PODER JUDICIÁRIO
Tribunal de Justiça do Estado de Goiás
Diretoria de Contratações - Assessoria de Licitações

Referência : Processo nº 202212000373841
Interessado(a): Licitantes
Assunto : Resposta aos questionamentos.

QUESTIONAMENTOS E RESPOSTAS III – EDITAL Nº 31/2023

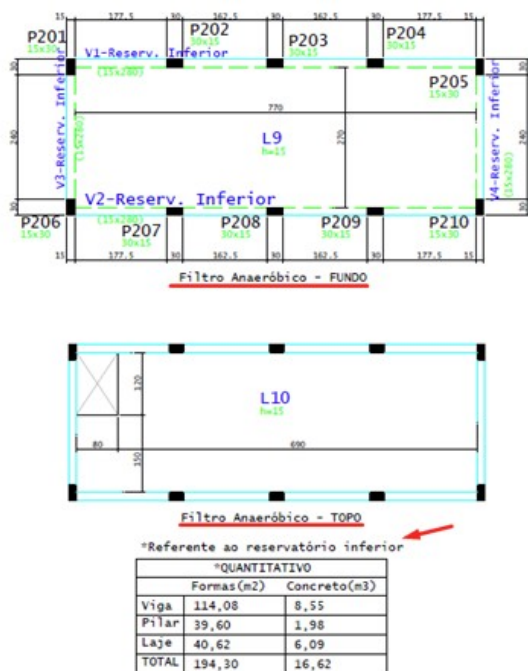
7) Não foi encontrado nos projetos estruturais, uma “fundação” base para apoio dos geradores, uma vez que o memorial não fala sobre a base do gerador e o orçamento licitado não está considerando a estrutura.

Segue exemplo da base necessária para apoio dos Geradores:

Resposta: Foi considerada uma base tipo radier nos quantitativos.
